**Zmena 01/2014  
Lokalita A**

| Názov úlohy:   | ÚPN mesta Trnava (Aktualizované znenie 2009) v znení neskorších zmien          | (ČISTOPIS)                        |          |
|  | Zmena 01/2014 - lokalita Zmeny A - Občianska vybavenosť na Ulici Tamaškovčovej |                                   |          |
| Názov výkresu:   | Komplexný výkres priestorového usporiadania a funkčného využitia územia        | Č.výkr.:                          | B.02.    |

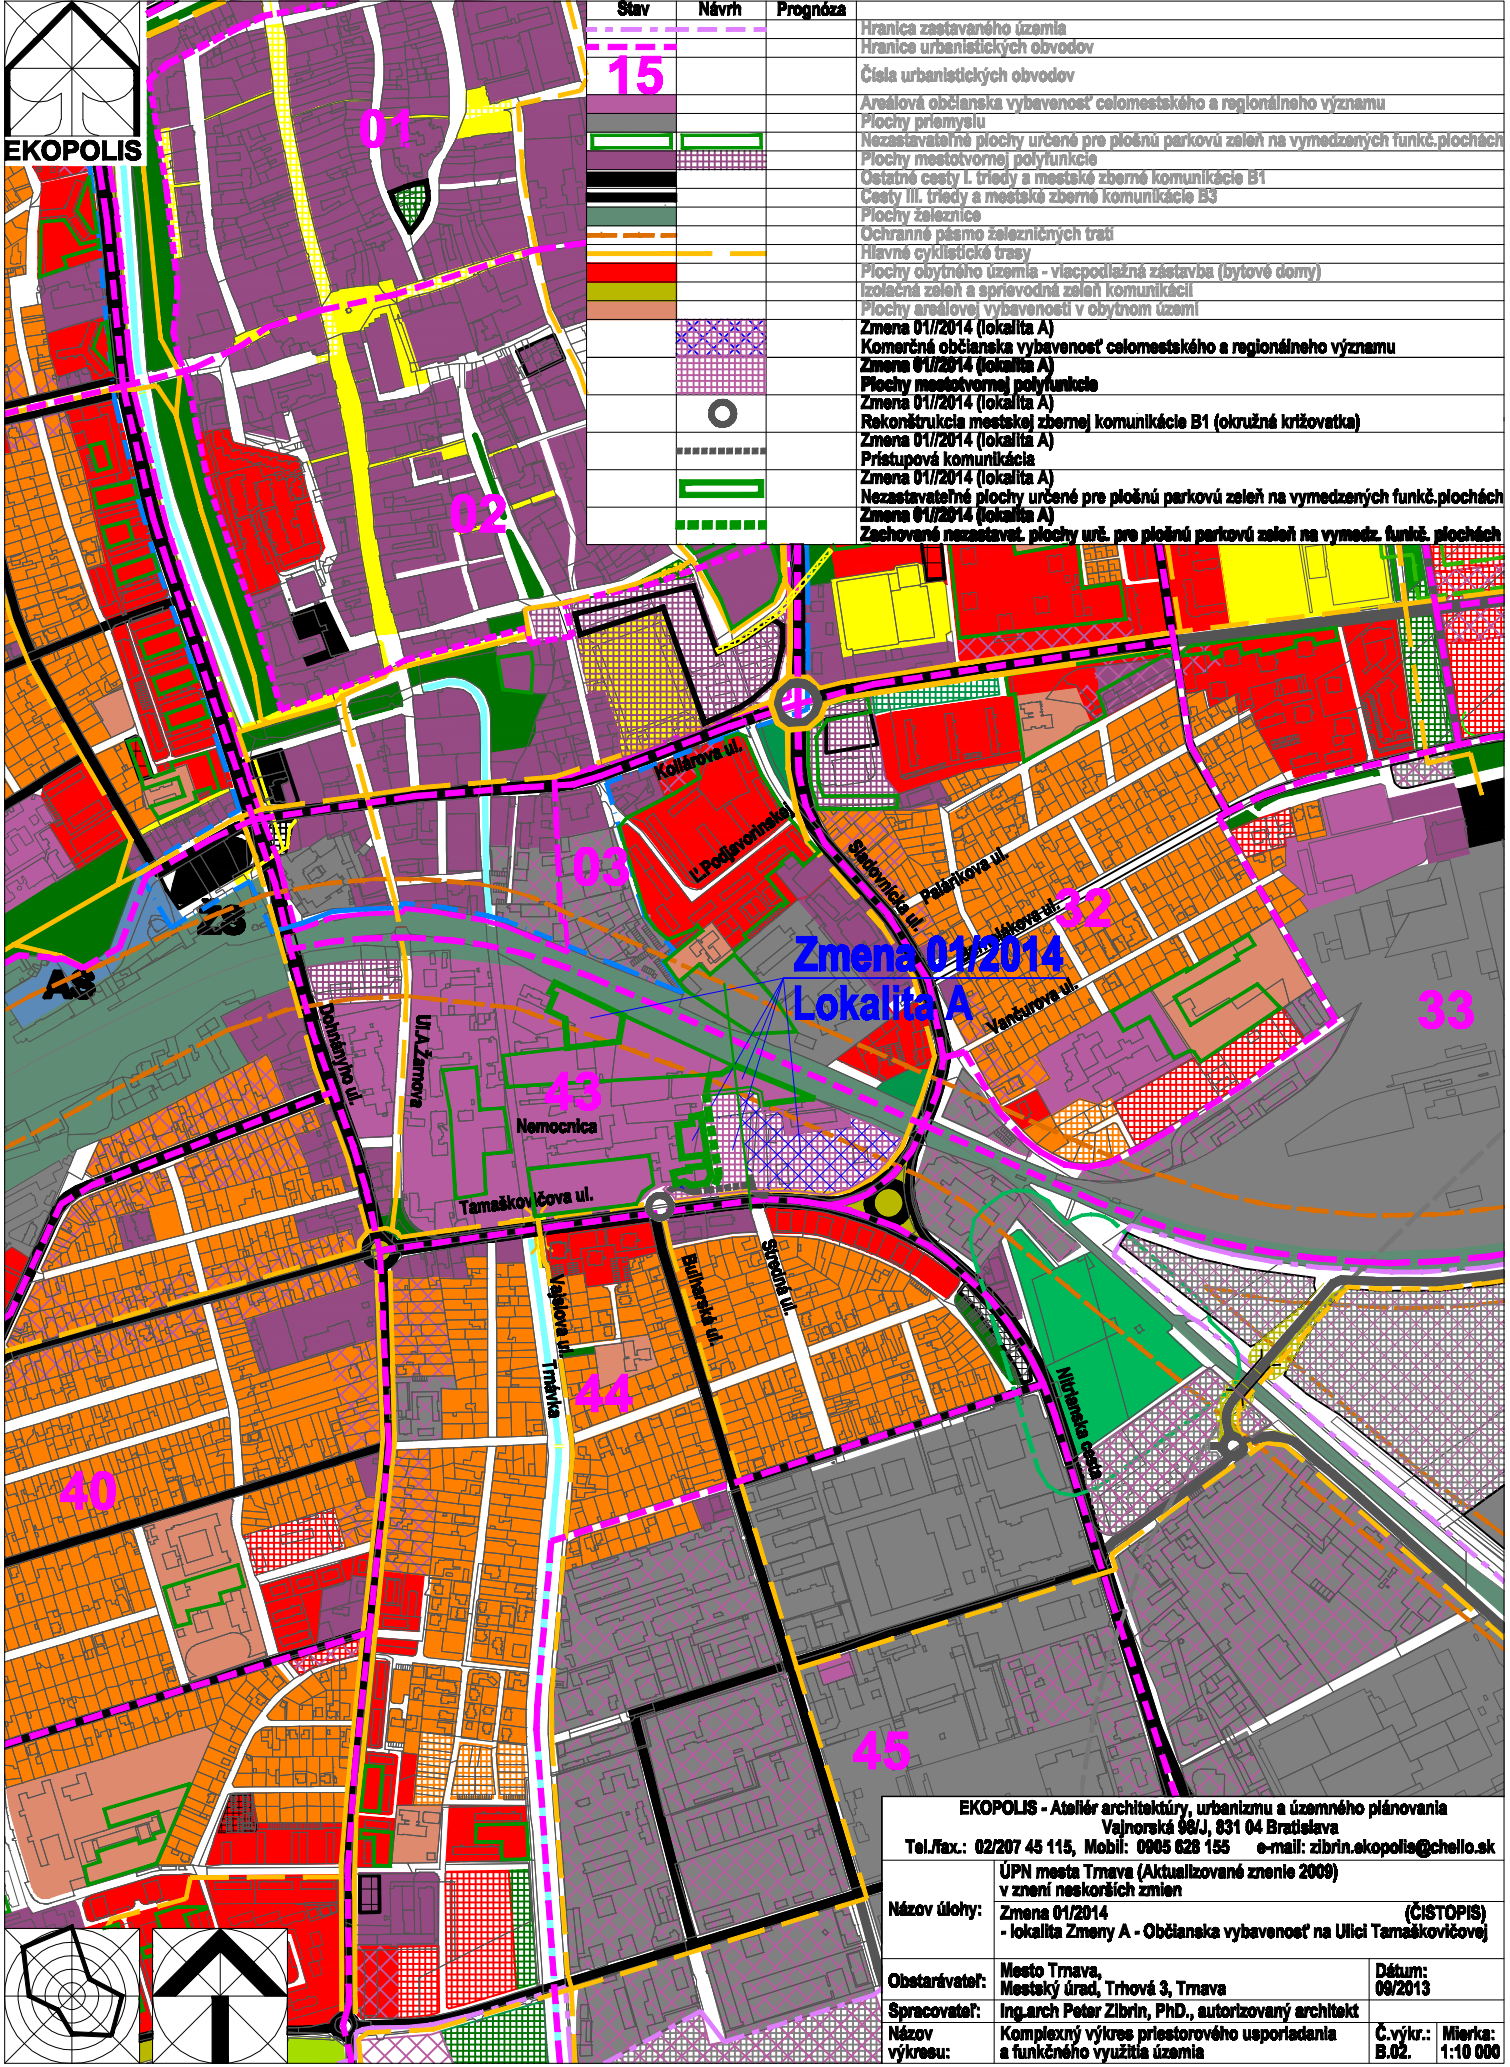
| Stav | Návrh | Prognóza  |
|------|-------|---|
| ---  | ---   | Zmena 01/2014 (lokality A)  |
| ---  | ---   | Komerčná občianska vybavenosť celomestského a regionálneho významu                  |
| ---  | ---   | Rekonštrukcia mestskej zbernej komunikácie B1 (okružná križovatka)                  |
| ---  | ---   | Pristupová komunikácia  |
| ---  | ---   | Nezastavané plochy určené pre plošnú parkovú zeleň na vymedzených funkč. plochách   |
| ---  | ---   | Zachované nezastav. plochy urč. pre plošnú parkovú zeleň na vymedz. funkč. plochách |
